WYJAŚNIENIA I ZMIANA TREŚCI SWZ**zestaw nr 4**

Dotyczy: postępowania nr 5B10.291.1.3.2025.PC na zaprojektowanie i wykonanie robót budowlanych dla zadania pn. „Remont i przebudowa części budynku Wydziału Matematyki, Fizyki i Informatyki Uniwersytetu Gdańskiego przy ul. Wita Stwosza 57 – etap II”.

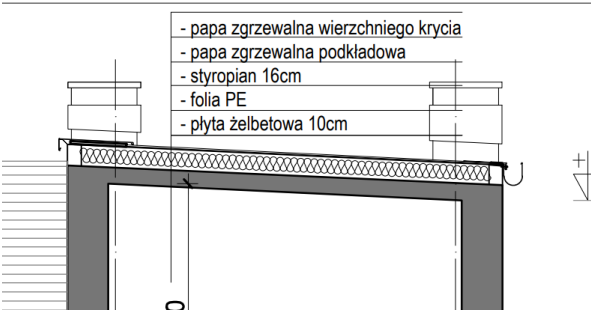
26.	<p>Proszę o informacji nt. występowania obecnie naświetli obok drzwi do pomieszczeń, które podlegają rozbiórce i utylizacji, a otwór zamurowaniu. Poniżej przykładowe zdjęcie i zaznaczona lokalizacja dla przykładu z pomieszczenia 1/141. Czy w przypadku jak dla pom. 1/130 w zaznaczonym miejscu występuje naświetle?</p> 	<p>Nie, w pomieszczeniu 1/130 nie występuje naświetle w ścianie.</p>
